改善箇所説明図

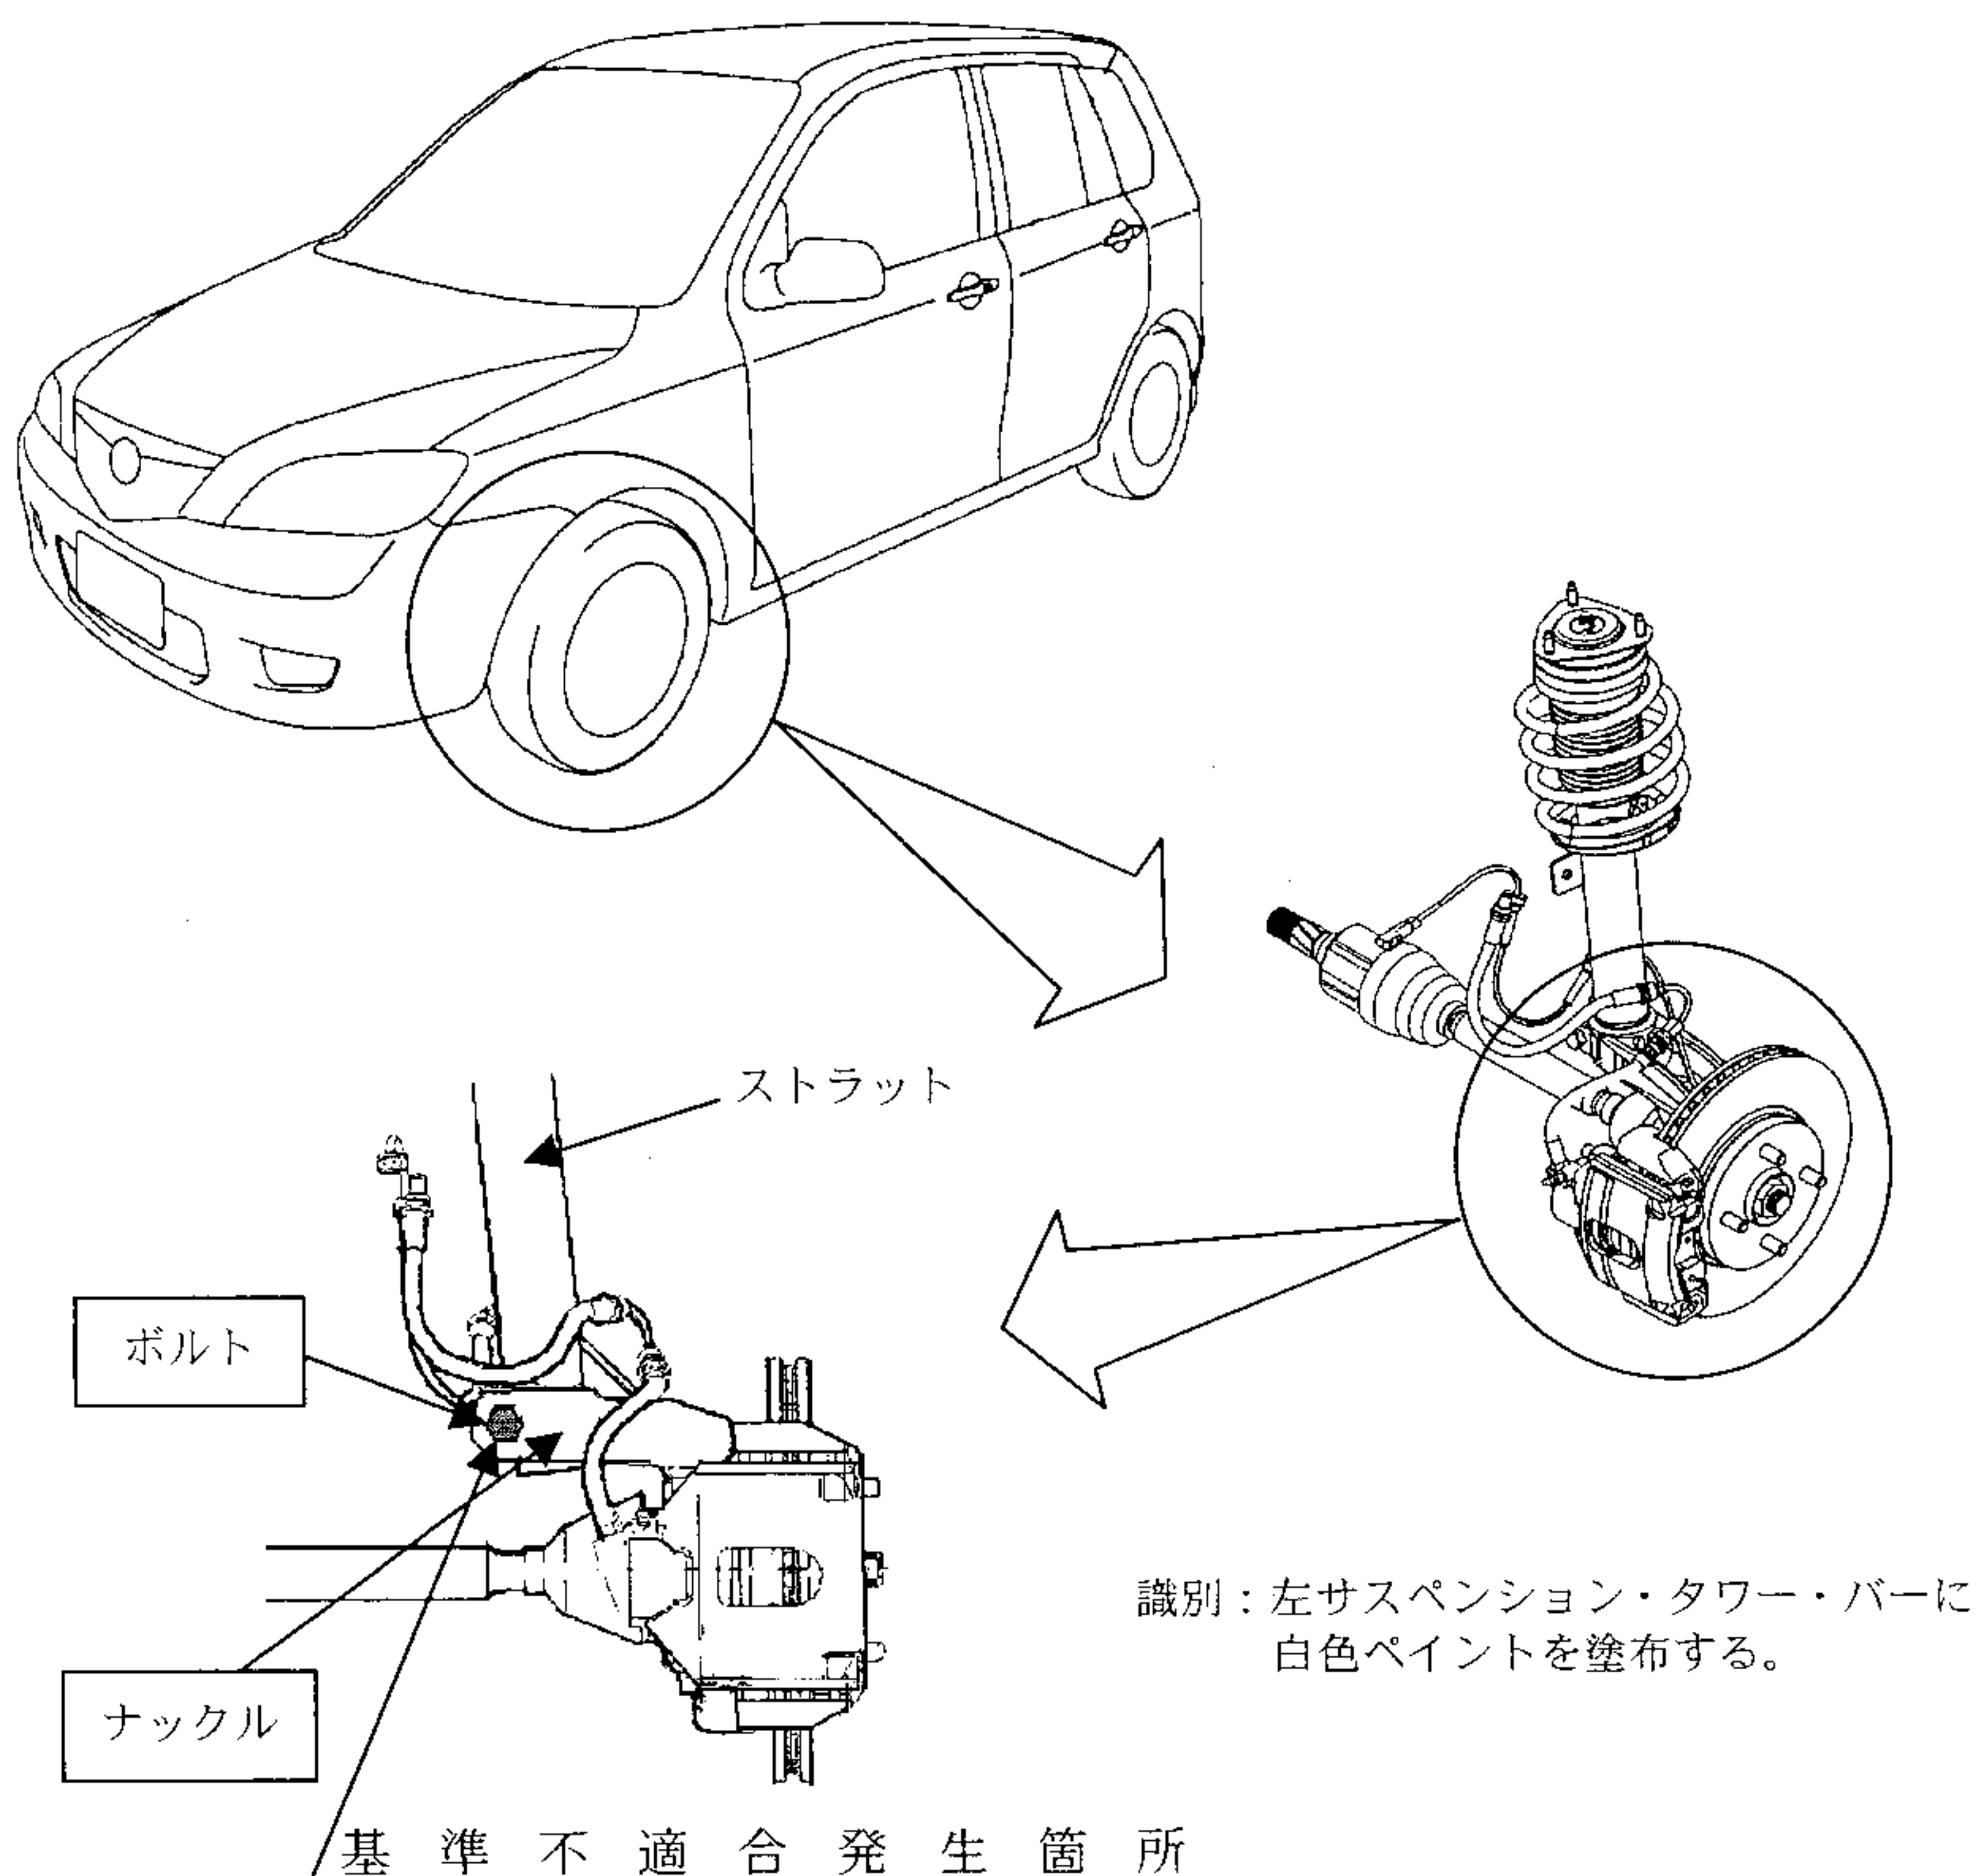
前輪懸架装置において、ストラットとナックルを締結するボルトの締付け力が不足しているものがあるため、そのままの状態で使用を続けると、段差乗り越え等の突起路面を走行した際に、最悪の場合、ストラットがナックルから抜け、ハンドルが取られ、走行不能に至るおそれがある。

全車両、当該ボルトを新品と交換する。また、当該ボルトが損傷しているものは、ナックルを新品と交換する。
